【公報種別】特許法第 17 条の 2 の規定による補正の掲載

【公開番号】特開 2017-142047 (P2017-142047A)

【手続補正書】

【図 1 4】

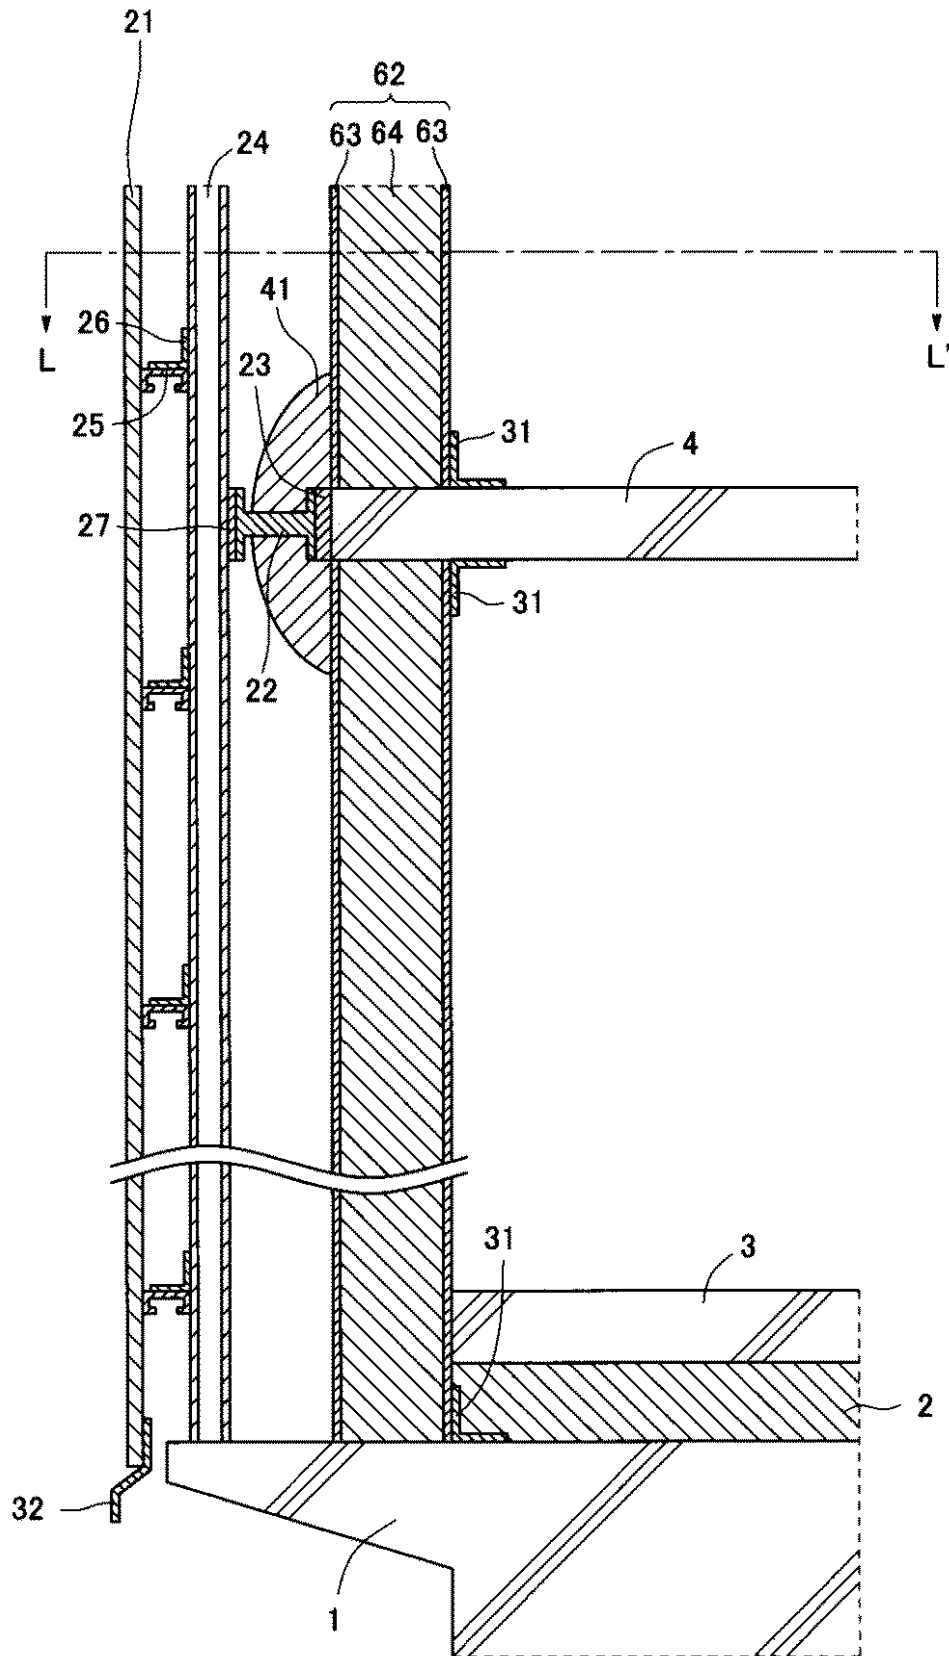
また、本発明においても、第 1 の外壁構造と同様に、図 1 4、図 1 5 に示すように、床スラブ 4 の上方に取り付けられた耐火パネル 6 2 の下部から、床スラブ 4 の下方に取り付けられた耐火パネル 6 2 の上部にわたって連続し、床スラブ 4 の端部と、ブラケット 2 2 の少なくとも床スラブ 4 の端部への取り付け側と、耐火パネル 6 2 の金属板 6 3 の一部と、を覆うポリウレタンフォームからなる外部断熱層 4 1 を設けることで、コンクリート製の床スラブ 4 の端部及びブラケット 2 2 の周辺の断熱性を高めることが好ましい。尚、図 1 5 は、本例の外壁構造の水平方向の断面図であり、図 1 4 の L-L' 断面図であり、図 1 4 は図 1 5 の M-M' 切断部の端面図である。

【手続補正 5】

【補正対象書類名】図面

【補正対象項目名】図 1 4

【補正方法】変更
